**REGIONE
PUGLIA**

N. 00055 del 03/04/2025 del Registro delle Determinazioni della UOR 145

OGGETTO: Parere di Compatibilità paesaggistica ex art. 96.1.d delle NTA del PPTR per il completamento della maglia urbanistica in zona D1 del P.R.G. adeguato alla L.R. 56/80, Via Graviscella - F.M. 155, P.Ile 175, 176, 178,142 - F.M. 158 P.Ila 4257.

**Comune di ALTAMURA – Parere di Compatibilità paesaggistica ex art. 96.1.d delle NTA del
PPTR per il completamento della maglia urbanistica in zona D1 del P.R.G. adeguato alla L.R.**

Figura 5 - cfr. pag. 2 e 7 della relazione fotografica

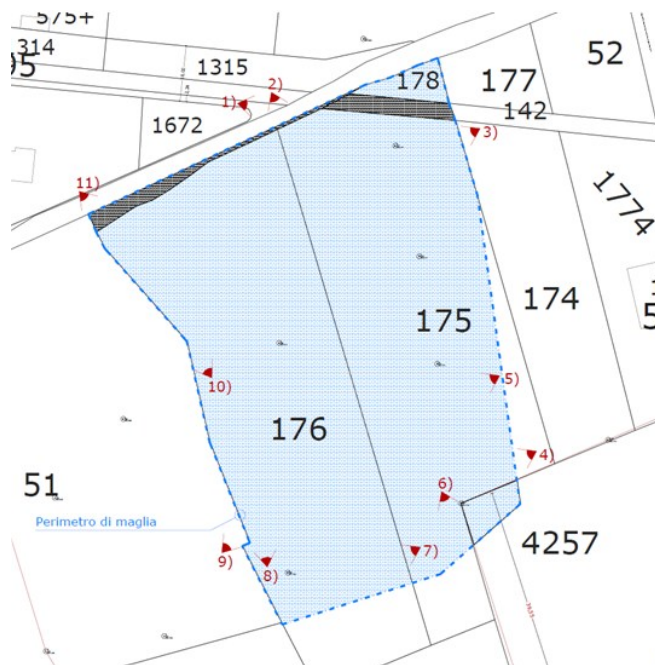
Nella relazione di compatibilità paesaggistica non si fa alcun riferimento alla presenza dei muri a secco, evitandoli accuratamente nei punti di ripresa contenuti nella relazione fotografica o, in ogni caso, riprendendoli in fotogrammi estremamente distanti (vedi punto di ripresa 1 e 2).

Tali beni, seppur in stato di degrado, consociati alla vegetazione esistente rappresentano un elemento imprescindibile per la costruzione di una rete ecologica finalizzata alla conservazione, tra le altre cose, delle piccole specie faunistiche.

Si ravvisa oltremodo che, la rilevazione e successiva riqualificazione/integrazione di detti elementi, possa concorrere a mettere *“in campo azioni finalizzate all’integrazione degli interventi di trasformazione previsti dal Piano con il contesto rurale E2, in termini sia di permeabilità ecologica che di inserimento paesaggistico.”* così come prescritto dall’autorità competente nella Determina di non assoggettabilità a VAS (n. 34 del 14.01.2025).

1. Al fine di assicurare una adeguata connessione ecologica, attecchimento radicale delle alberature, associate ad arbusti e siepi, nonché garantire una maggiore permeabilità del suolo, le fasce di mitigazione lungo il confine dell'area d'intervento dovranno avere una larghezza minima di 2,50 m, così composta: 2,00 m di larghezza dell'aiuola con arbusti e siepi e 0,50 m di spessore del muretto a secco.
2. Al fine di non contrastare con l'art. 73 co. 4 lett. a5) delle NTA del PPTR, si dovrà procedere allo smontaggio dei muri a secco presenti sull'area di intervento al fine del successivo recupero del materiale lapideo prevedendone la ricostruzione e

l'integrazione con l'area verde prospiciente la strada Via Gravicella e il prolungamento di via del Lentisco. I singoli conci, successivamente allo smontaggio, dovranno essere collocati in cantiere in attesa del successivo rimontaggio che dovrà avvenire obbligatoriamente secondo le indicazioni delle *"Linee guida per la tutela, il restauro e gli interventi sulle strutture in pietra a secco della Puglia"* (elaborato 4.4.4 del PPTR).

Figura 6 – stralcio Tav.03– Progetto del sistema del verde_int._gen.2025

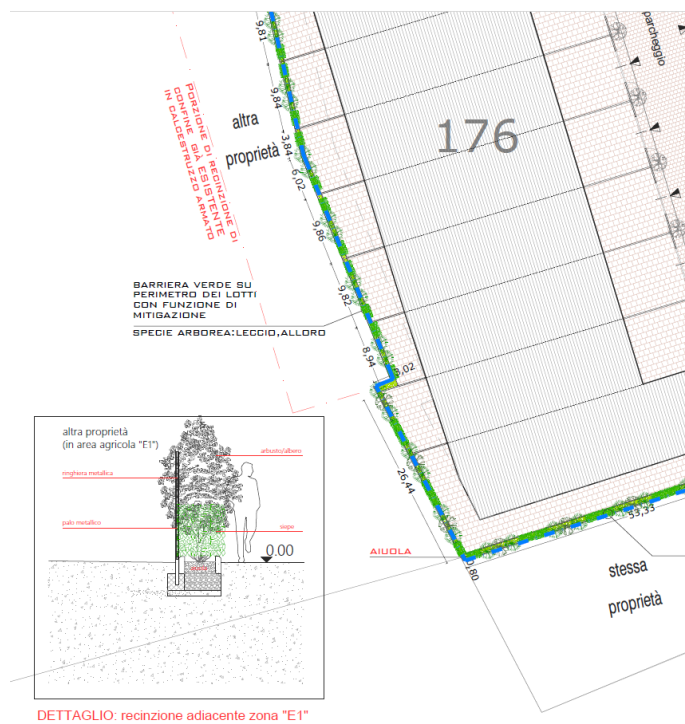
- *si prevedono fasce di mitigazione paesaggistica destinate a verde costituite da aiuole perimetrali, di larghezza min. 80 cm ed estese per tutta la larghezza dei fronti di confine, con alberature associate ad arbusti e siepi autoctone, nonché dall'area a verde (standard) da realizzarsi in piano rispetto alla strada (Via Graviscella) e, pertanto, utilizzabile anche come (rain garden). (per specifiche si rimanda all'elaborato grafico Tav.03– Progetto del sistema del verde_int._gen.2025)"*

In particolare, il proponente nelle tavole *Tav.03– Progetto del sistema del verde_int._gen.2025*, rappresentando dette fasce di mitigazione riporta in una nota quanto segue:

- *Nota: alberature, associate ad arbusti e siepi, in aiuole di larghezza min. 80 cm ed estese per tutta la larghezza del fronte di confine adiacente l'area agricola "E1".*

Le dimensioni delle aiuole pari a 80 cm non assicurano un'adeguata mitigazione in termini ecologico-paesaggistici.

*e) la viabilità di distribuzione interna (utilizzata come area di manovra/parcheggio) dovrà essere alberata su entrambi i lati, così come i parcheggi su strada di P.R.G e su Via Graviscella avranno l'alberatura in testa agli stessi, privilegiando specie arboree adatte all'ombreggiamento (es. roverella, bagolaro...). **Tale fascia alberata dovrà avere una dimensione di almeno 2,00 m al fine di garantire la connessione ecologica e la massima permeabilità del suolo e l'attecchimento radicale delle specie arboree da impiantare.***

Per le fasce arborate l'interesse tra un esemplare e il successivo andrà adeguatamente individuato in relazione alle essenze scelte e alle specifiche condizioni del sito, secondo i seguenti sesti orientativi:
